**ANTRAG AUF BEWILLIGUNG NACH § 10 UND § 14 WHG FÜR DIE GEWÄSSER-
BENUTZUNG NACH § 9 Abs. 1 Nr. 1,2 UND 4 WHG SOWIE PLANFESTSTELLUNG
NACH § 68 Abs. 2 Satz 1 WHG**

**Für den Bau und Betrieb einer Wasserkraftanlage an der
Bischofswieser Ache bei Fkm 1,8**

Erläuterungen Bericht Büro Aquasoli vom 21.12.2022

Ihre Email vom 05.01.2023

Abbildung 3.8 Planung BA II HQ₁₀₀: Maximale Fließtiefen und Strömungsrichtungen

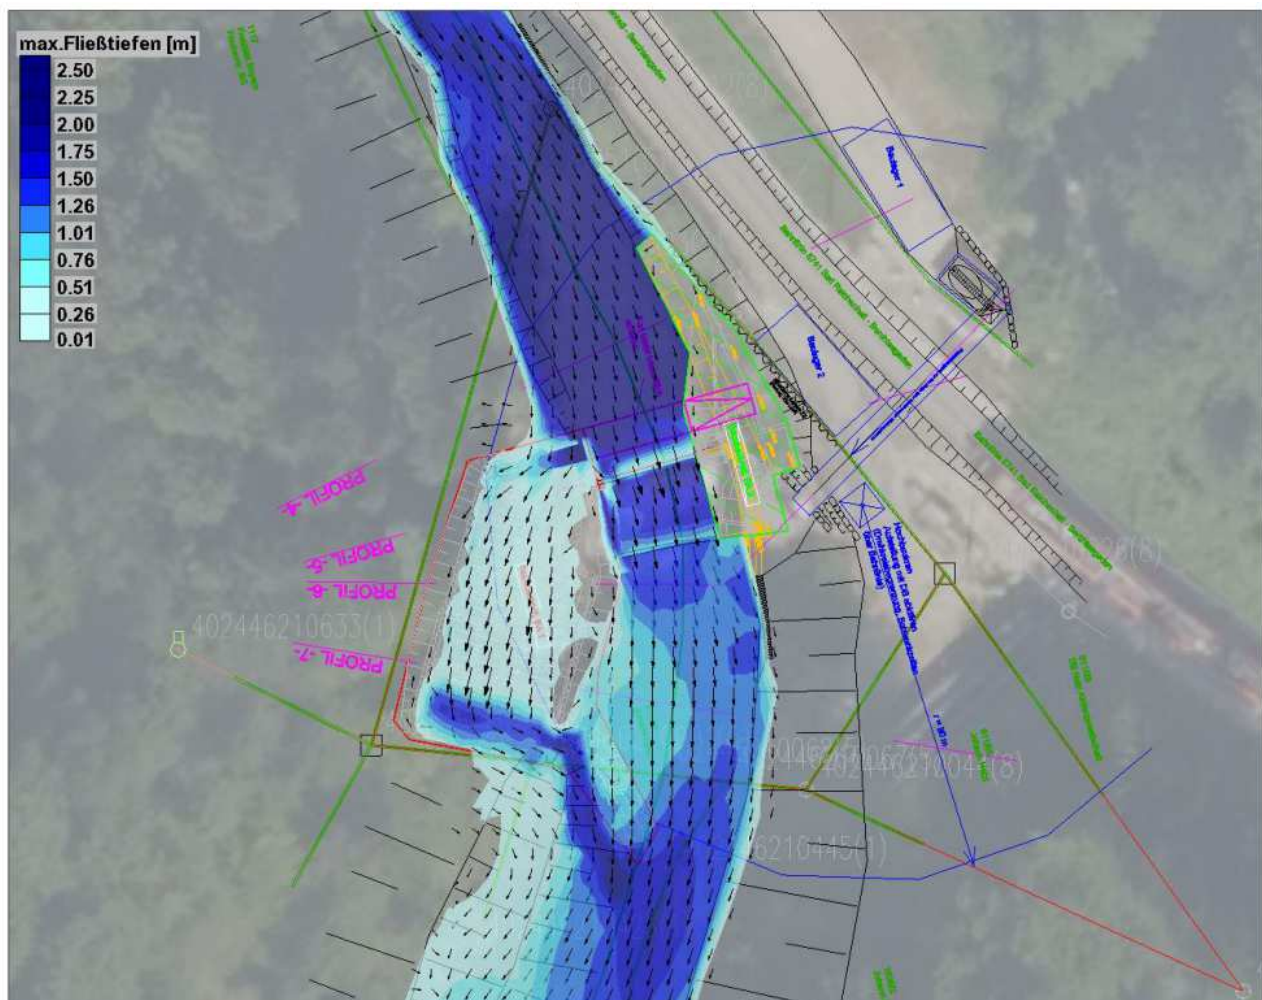
Zudem darf ich richtigstellen, dass der gesamte BA II sehr wohl überströmt wird und daher nicht als „nicht überstömar“ im Model angenommen wurde.

Alle obigen Verbesserungen haben keinen Einfluss auf die bereits vorgelegten Berechnungen und Ergebnisse.

Das Büro Aquasoli wird die Berechnung entsprechend korrigieren, dies ändert aber weiterhin nichts an den vorliegenden und bereits übermittelten Ergebnissen.
